Инструкция по усовершенствованию модели A93

Внимание: A93 подлежат следующему усовершенствованию:

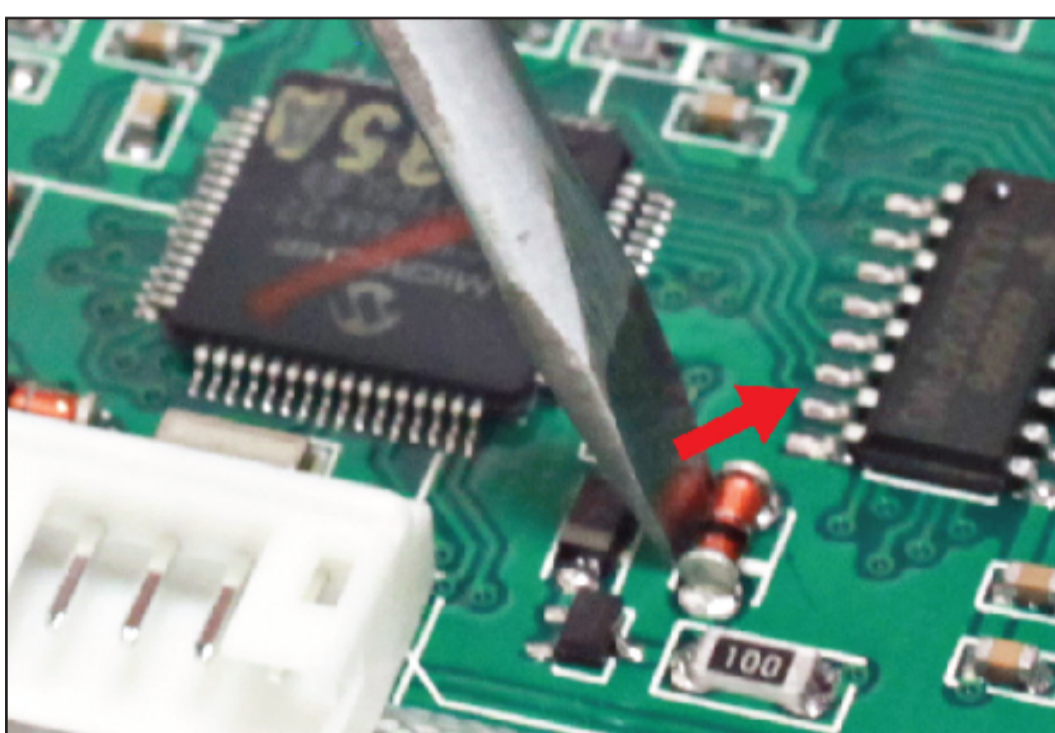
ШАГ 1: Аккуратно распечатать упаковку A93 и извлечь центральный блок. Отвернуть 4 винта и открыть корпус центрального блока.

ШАГ 2: Удалить деталь, показанную на фото:

надавить отверткой в направлении указанном стрелкой (также возможно удалить деталь с помощью бокорезов):
